Aménagement hydroélectrique de la rivière Sheldrake au site de la Courbe du Sault

Étude d'impact sur l'environnement
RÉPONSES AUX QUESTIONS ET COMMENTAIRES DU MDDEP

Janvier 2009

Construction du déversoir :

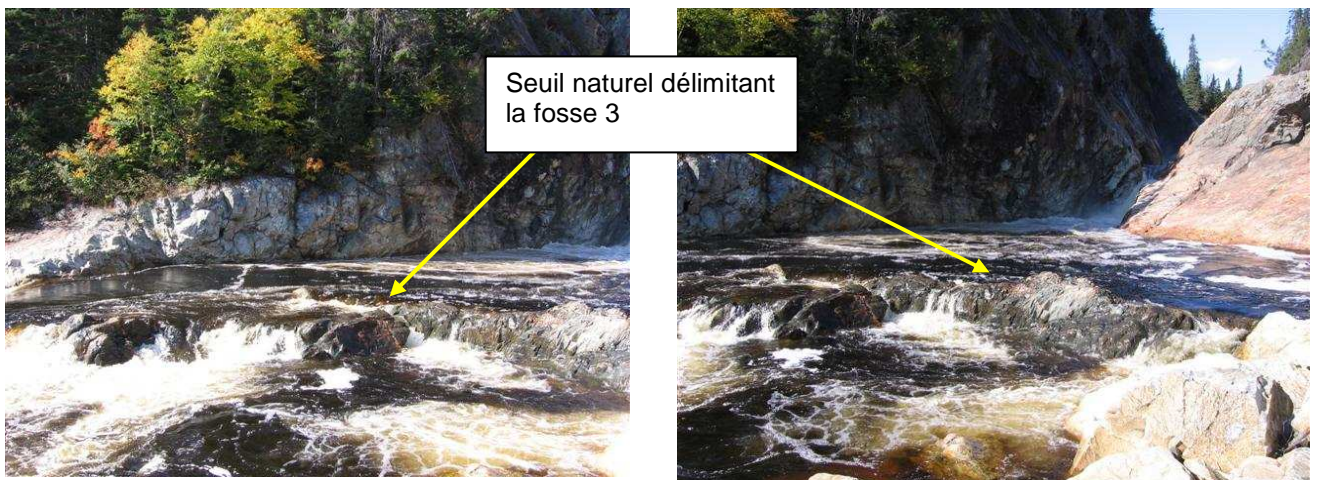
- *Dimensions des batardeaux (longueurs, élévations, plans, vues d'ensemble);*
- *Élévation du niveau d'eau et surfaces inondées pour différentes conditions de débit par rapport aux seuils aménagés aux chutes 1 et 2;*
- *Débits susceptibles de transiter dans chaque section durant les travaux et durée des périodes où certains tronçons seront court-circuités.*

Le débit de la rivière sera dérivé à travers l'évacuateur de crues construit en rive droite et continuera de s'écouler dans le bief intermédiaire tel qu'illustré sur le plan 004 (annexe C). La construction du déversoir entre août à septembre 2010 sera faite à l'abri d'un batardeau en enrochement et, si nécessaire, d'un batardeau gonflable dans la partie déjà surélevée du déversoir.

Photo 9 : Pistes de motoquad (7 mai 2008)

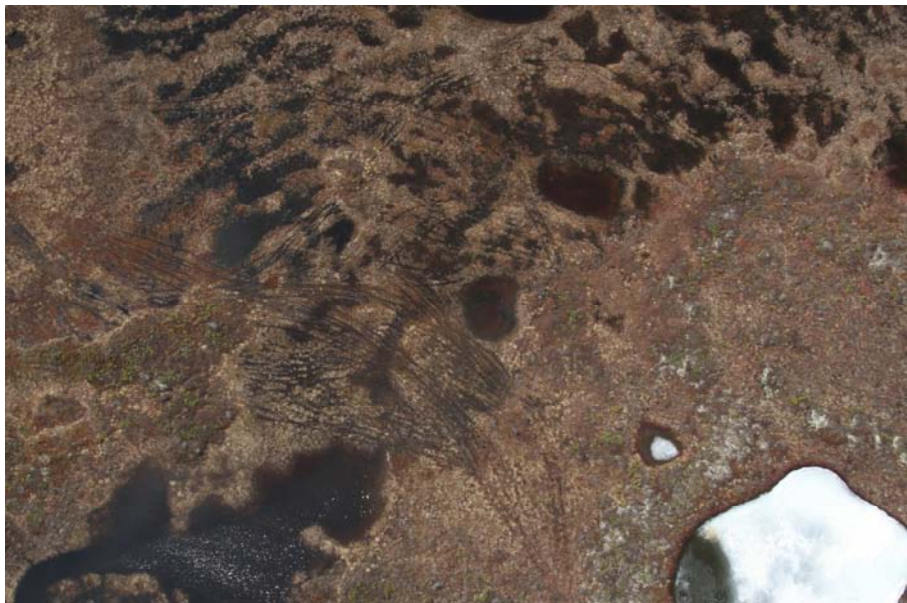
Contrairement à ce que pourrait laisser entendre la section 8.6.3.1 de l'étude environnementale, la population concernée aura toujours accès à l'ensemble du territoire et à ses ressources durant toute la période de construction de la route qui mènera au site des travaux. Cette période s'étendra de novembre 2009 à la mi-avril 2010. En effet durant cette période, les utilisateurs du territoire auront toujours la possibilité comme ils le font d'ailleurs présentement d'utiliser des tracés alternatifs que ce soit en motoquad ou encore en motoneige.

Lorsque la construction sera terminée et que la centrale sera en exploitation, la population pourra alors compter sur un accès privilégié au territoire. Il pourra alors se faire dans le plus grand respect de l'environnement et plus particulièrement dans le respect des milieux humides qui s'y trouvent. En effet, la présence du chemin d'accès devrait inciter les utilisateurs à abandonner plusieurs sites alternatifs de motoquads et de motoneiges traversant les tourbières, ce qui sera bénéfique pour cette composante du milieu.
